Keuringsverslag van een elektrische laagspanning- en zeer lage spanningsinstallatie

NIET CONFORM

Straatnaam	Bleydenberglaan
Huisnummer	26
Busnummer	
Postcode	3012
Gemeente	Wilsele
Land	België

Aard onderzoek: Controlebezoek van een oude huishoudelijke elektrische installatie van een wooneenheid bij verkoop op vraag van de verkoper volgens (KB 08/09/2019) - AREI Boek 1- 8.4.2. en 8.2.1. en 4.2.4.3.

Afbeelding schakel- en verdeelbord:

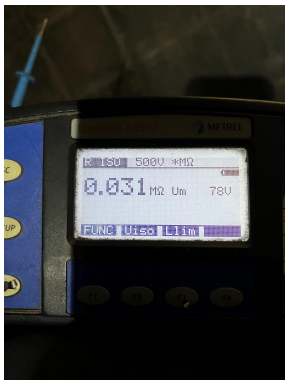
I5.08 Beschadigd en gebroken materiaal dient vervangen of hersteld te worden. De beschermingsgraad van het verdeelbord tegen rechstreekse aanraking is onvoldoende. (niet tenminste IPXX-B) (Boek 1 Onderafdeling 4.2.2.3.)	Bakelieten borden vervangen(onvoldoende bescherming)
I5.10 De genaakbare, naakte onder spanning staande delen zijn onvoldoende afgeschermd. (Boek 1 Afdeling 5.1.4. en 4.2.2.3.)	
I5.11 Niet gebruikte invoeringen van het verdeelbord zijn niet correct of onvoldoende afgedicht. (Boek 1 Afdeling 5.1.4. en 4.2.2.3.)
